審議会において科学的知見に基づき検証すべき事項①② 地球温暖化に伴うイチョウの衰退と地下水遮断の影響に関 する科学的調査・

検証すべき事項③

検証すべき事項④⑤

検証すべき事項⑥

並木 A 列	高 (m)	幹周 (cm)	葉張り (m)	評価
A-11 毎木調査番号 29	23.0	283	10.0	d 梢・樹幹枯損

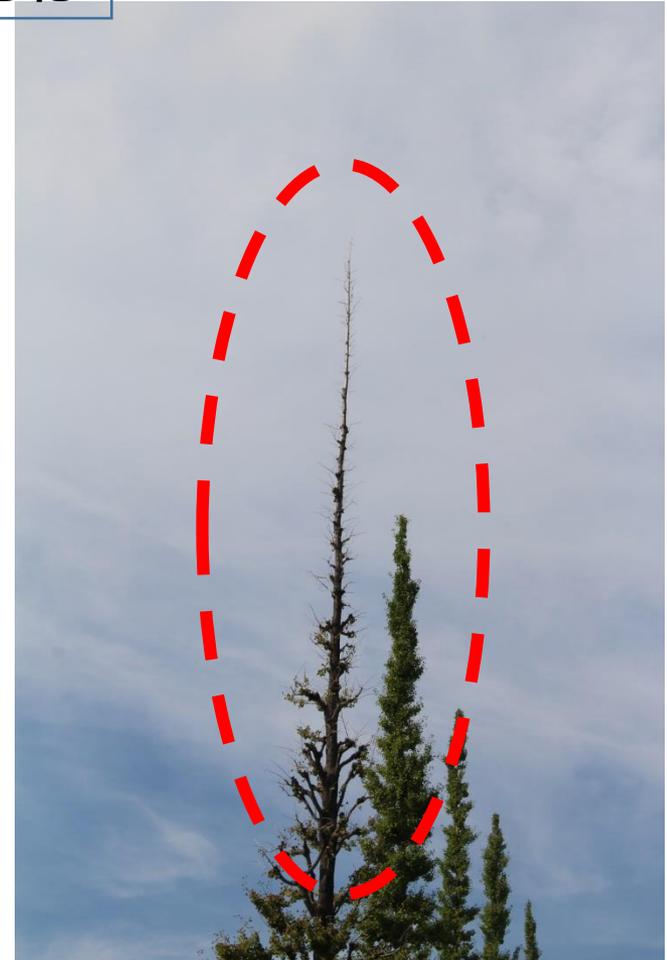
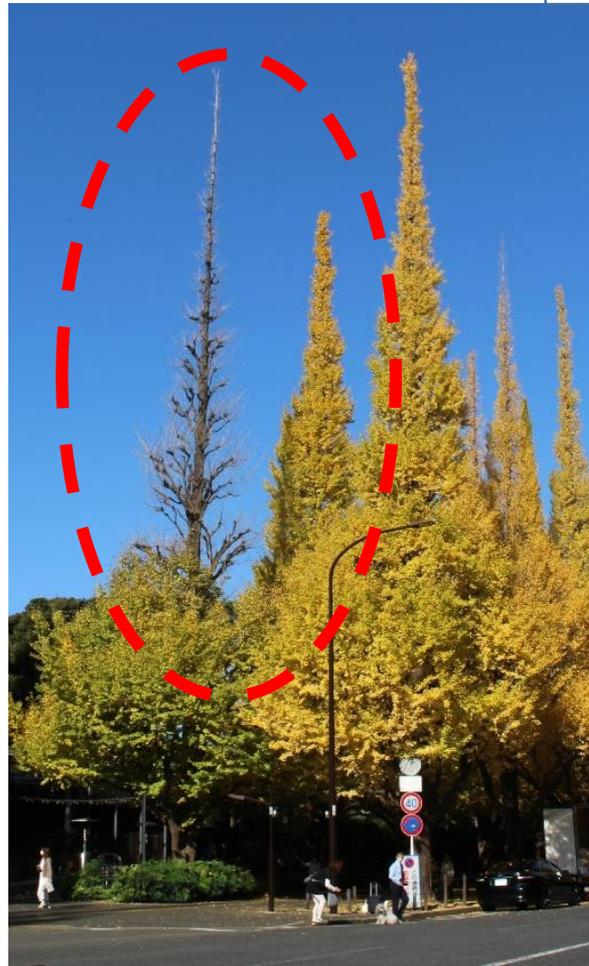
2022年12月
衰退は明らか。
イコモス調査を公表

2023年1月20日
事業者：イチョウはすべて
健全とし、環境影響評価書
を提出

2024年9月9日 事業者樹木
医、衰退を認める報告

2024年10月21日
事業者、2023年1月の虚偽の
報告の事実を説明せず。
審議会でも、検討されば
かった。

更に悪化

ラグビー場の建設による「保存緑地の持続的維持の検証」

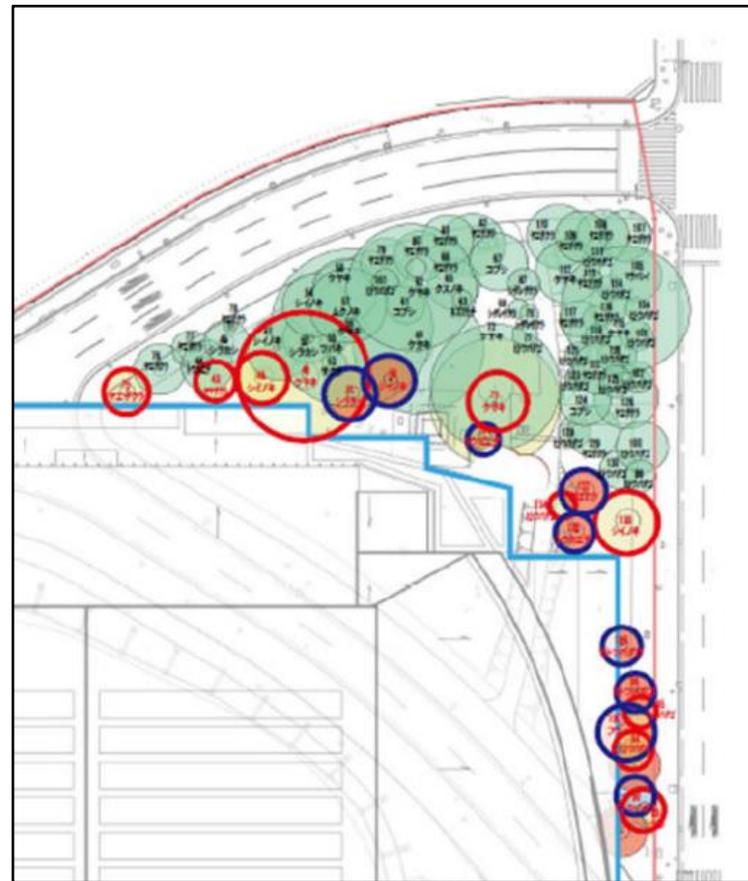
保存緑地の木はヒトツバタゴ、ヤエザクラ、シダレザクラ、ヤマザクラ、ケヤキ、クロマツ等の日照を必要とする「陽樹」である。

スダジイ（3本）、シラカシ（2本）などの「陰樹」は少ない樹林地である。

日影図と樹の種類を合わせて考察し、保存緑地が持続可能であるかどうかの、樹図の判断が必要であるが、この点が欠落しており、再審が必要である。

なお、事業者報告において、事後、群調査をおこなうという説明があったが、ラグビー棟の建設により生じる影響を評価することが「環境影響評価」であるので、事後ではなく、評価書に記載しなければならない。

なお、モニタリング・サイトは定点を設定し、保存緑地として維持する必要があるが、示されていない。

出所：第7回東京都環境影響評価審議会総会
2024年10月21日

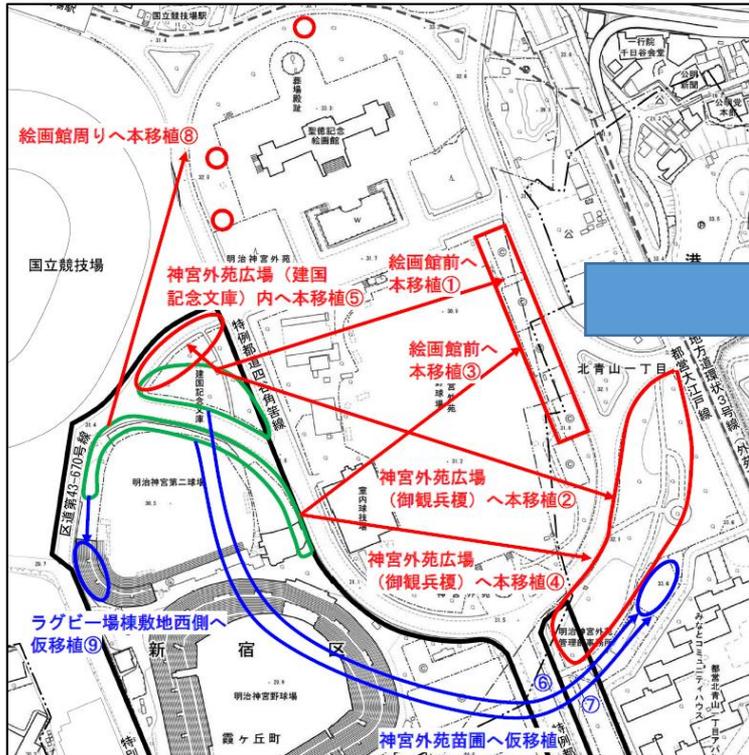
芝生広場の本移植地の図面が公表されず、審議に必要な客観的資料が提示されなかった。芝生広場の面積の減少に対して、図面に基づく説明が行われなかった。

建国記念文庫・第二球場の移植樹

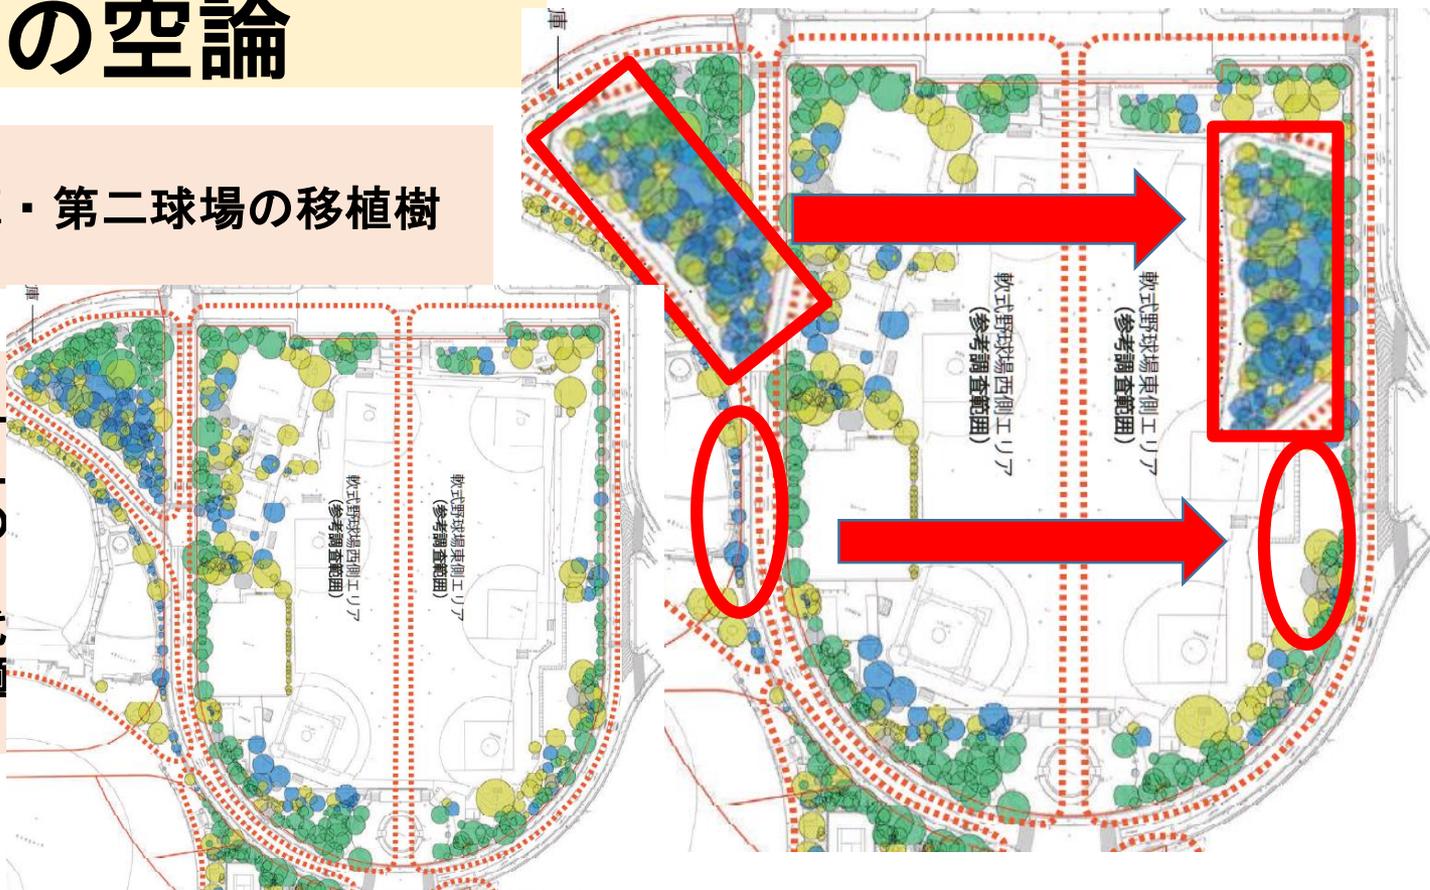
移植樹木の植栽地として10月21日の審議会で報告されたエリアのこれまでの計画図。テニスクラブが建設され、樹木は1列のみ

机上の空論

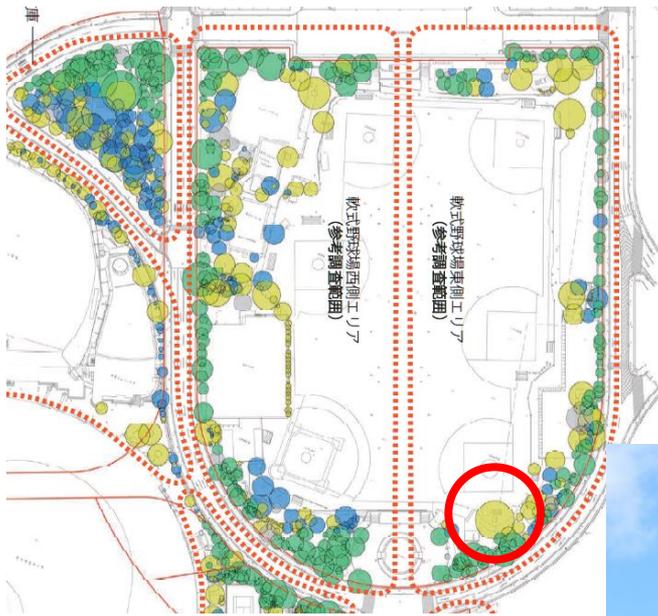
会員制テニスコート、及び移植樹により伐採されるトチノキ、移植されるシラカシ、ヒマラヤシーダー（創建時よりの樹木）

創建時より生育している樹木を何故伐採、移植し、建国記念文庫からの移植樹を植えるのか？明確な説明が必要。

霞ヶ丘門、及びスタジイの保全：検討が行われなかった⑦

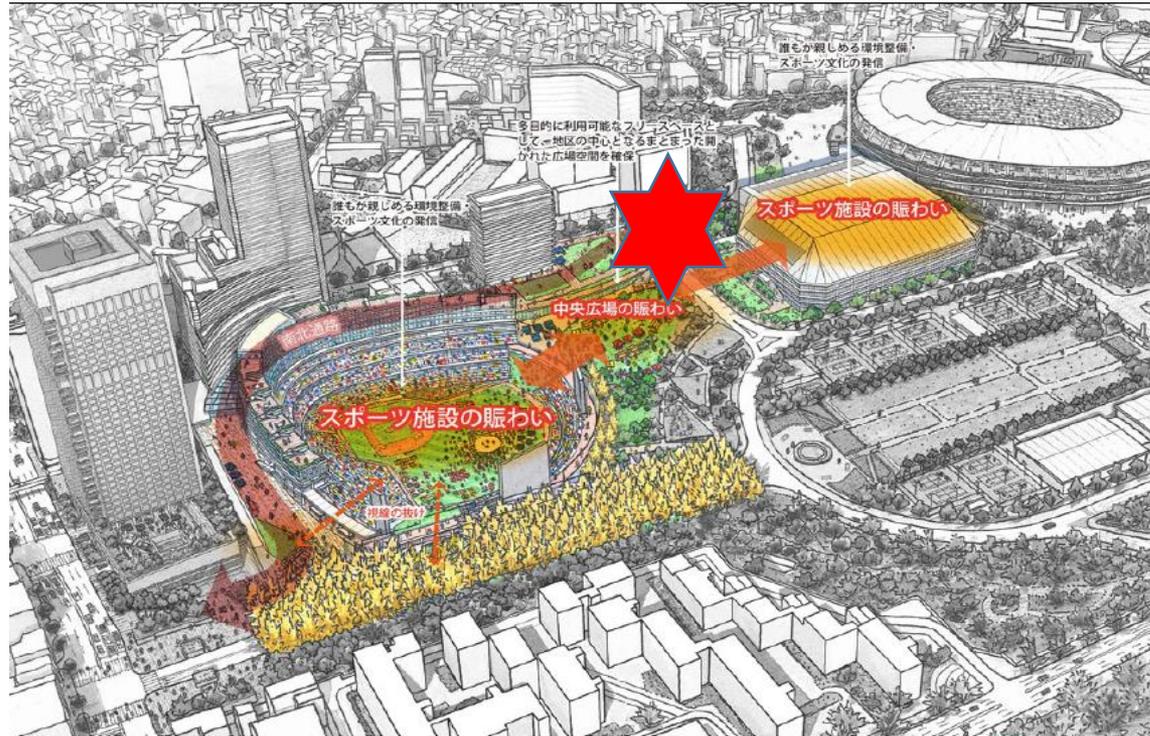
安全性の検証⑨

狭い歩道橋 シミュレーション必要、

Pedestrian bridge (approx. 6.5m should be announced)
It is narrow, so a safety simulation is necessary
The district plan needs to be re-examined.

秩父の宮ラグビー場入口のイチョウ 報告が行われなかった。⑧
